STADT MÜNSTER
Amt für Immobilien-
management

Erweiterung
Peter-Wust-Schule
Dingbängerweg 80
48163 Münster

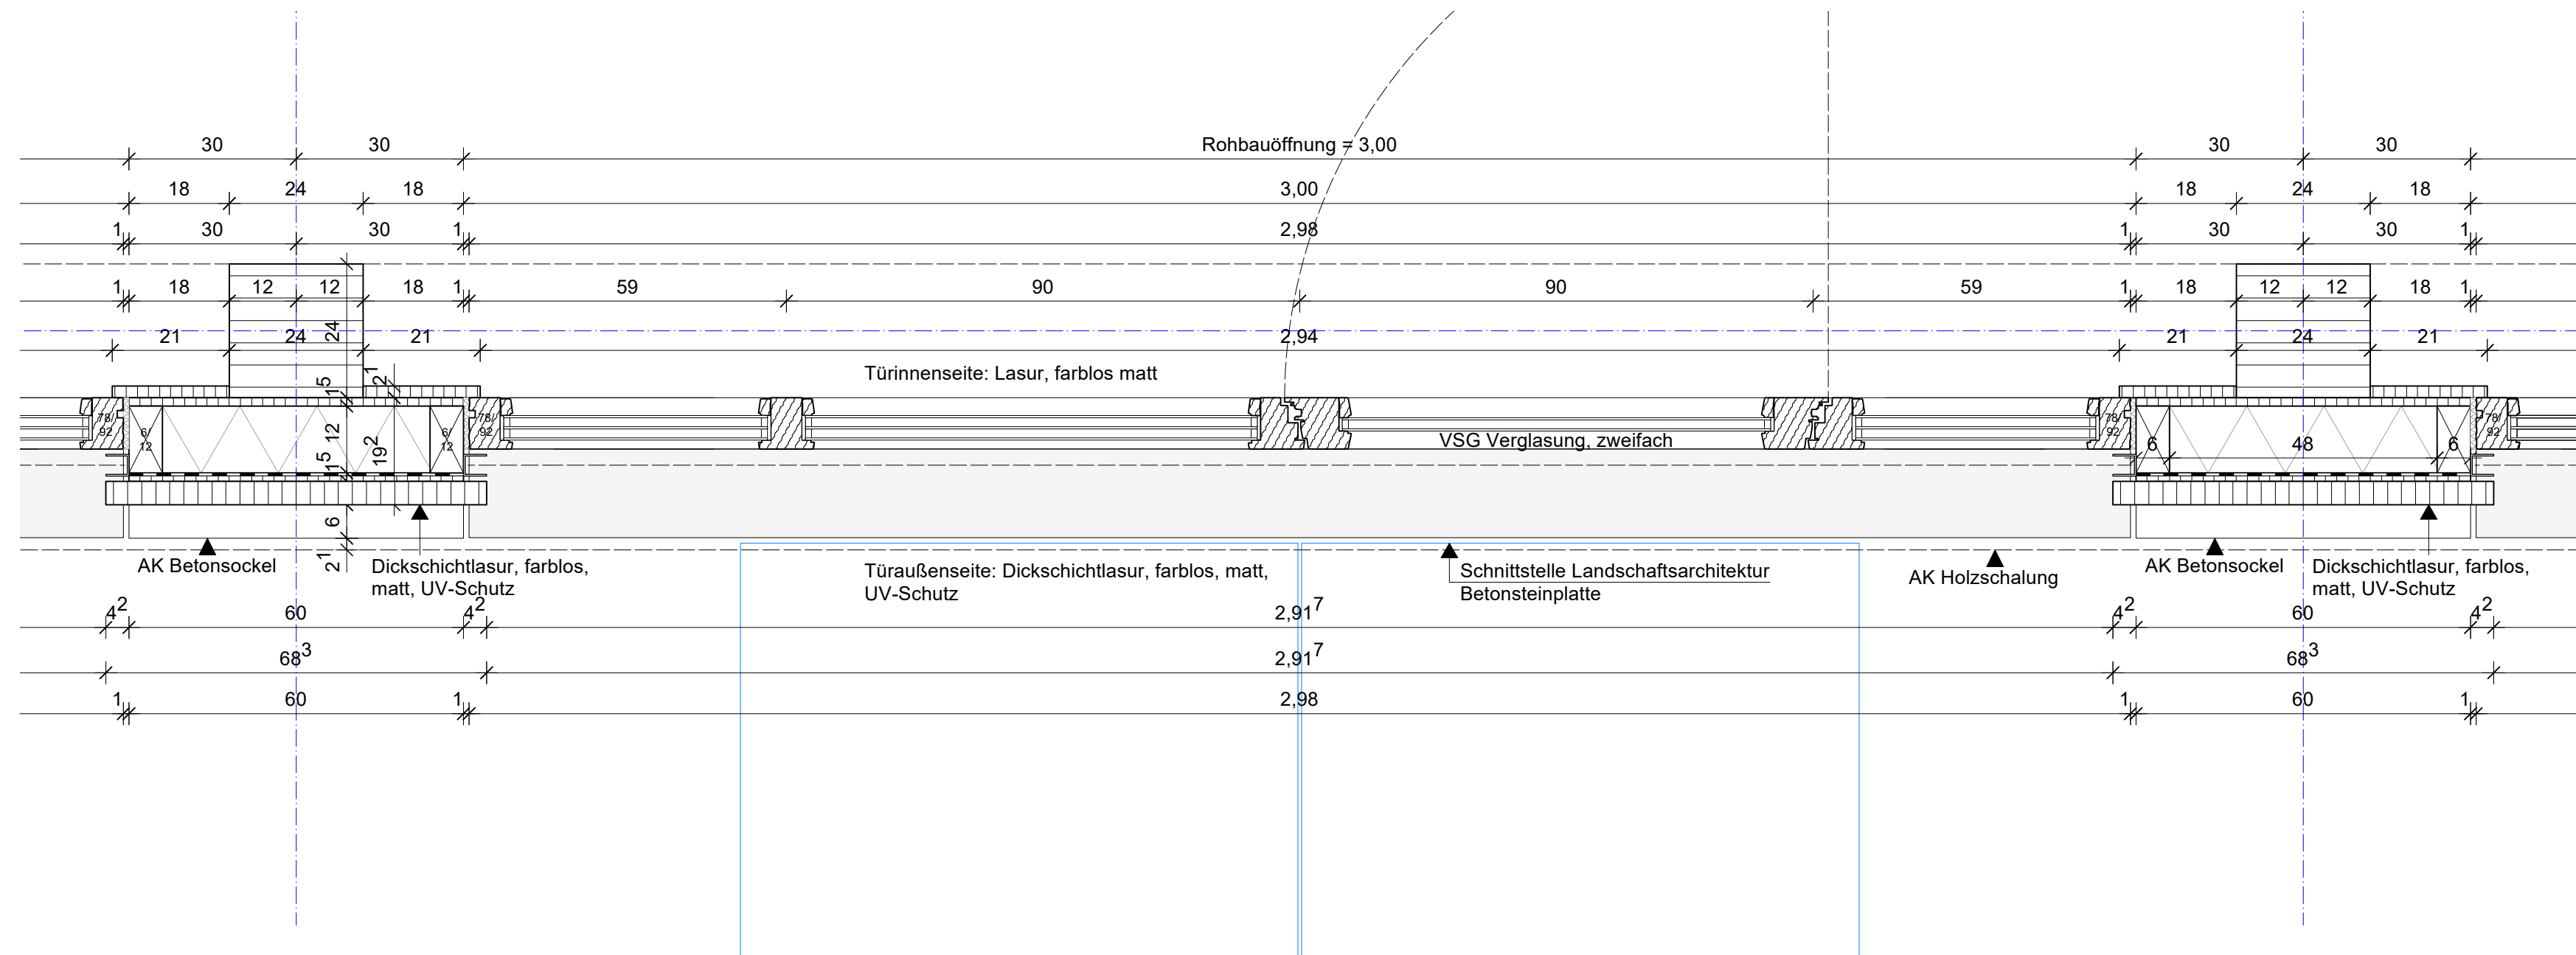
A	22.06.2026	ap	Schnittstelle Tür (bodentiefe Fenster) mit Betonsteinplatte anstatt Fassadenrinne
Index	Datum	Name	Art der Änderung
